IR.271.2.2016

INFORMACJA

o zmianie treści Specyfikacji Istotnych Warunków Zamówienia

Na podstawie art. 38 ust. 4 ustawy z 29 stycznia 2004 r. - Prawo zamówień publicznych (t.j. Dz.U. z 2015 r., poz. 2164) w Specyfikacji Istotnych Warunków Zamówienia w postępowaniu o udzielenie zamówienia publicznego prowadzonego pod nazwą „*Budowa wodociągu do Grycza*”, nr ogłoszenia o zamówieniu w BZP 90360-2016, Zamawiający informuje o modyfikacji opisu przedmiotu zamówienia poprzez doprecyzowanie jego opisu.

Studnia wodomierzowa DN1000

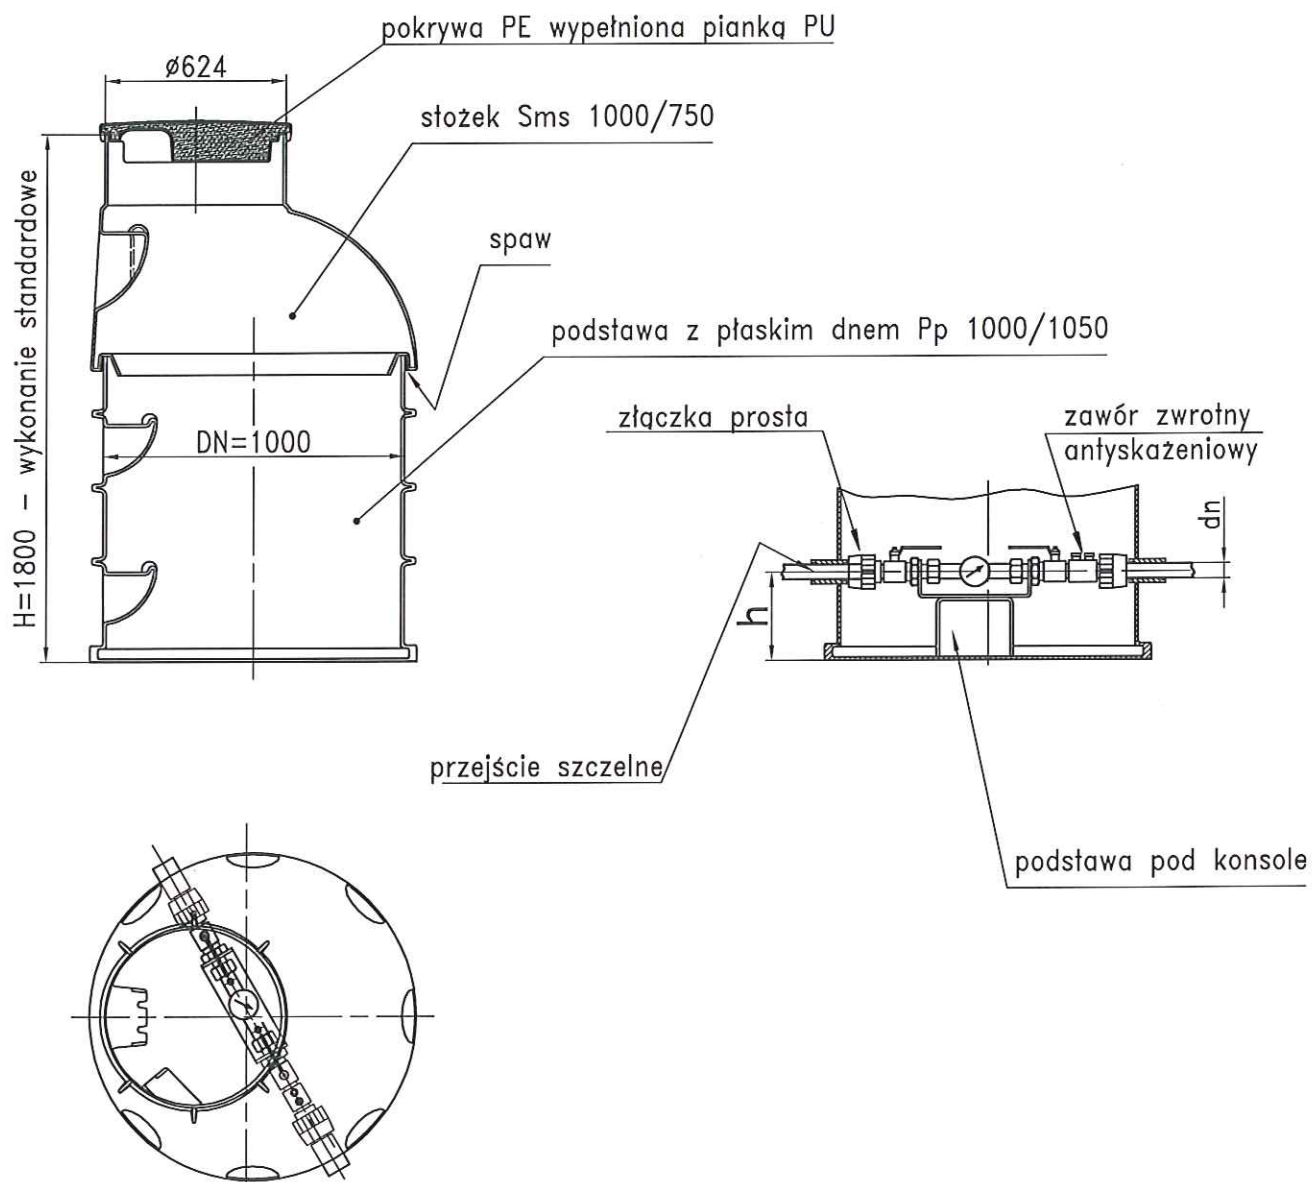
Dokumentację budowlaną uzupełnia się o rysunek planowanej do wykonania studni wodomierzowej usytuowanej obok zbiornika żelbetowego. W studni wodomierzowej winien zostać zamontowany wodomierz jednostrumieniowy suchobieżny DN20 z gwintowanymi króćcami wejścia i wyjścia G1". Podstawowe parametry wodomierza:

- Q1 = 25 dm³/h,
- Q2 = 40 dm³/h,
- Q3 = 4 m³/h,
- Q4 = 5 m³/h.
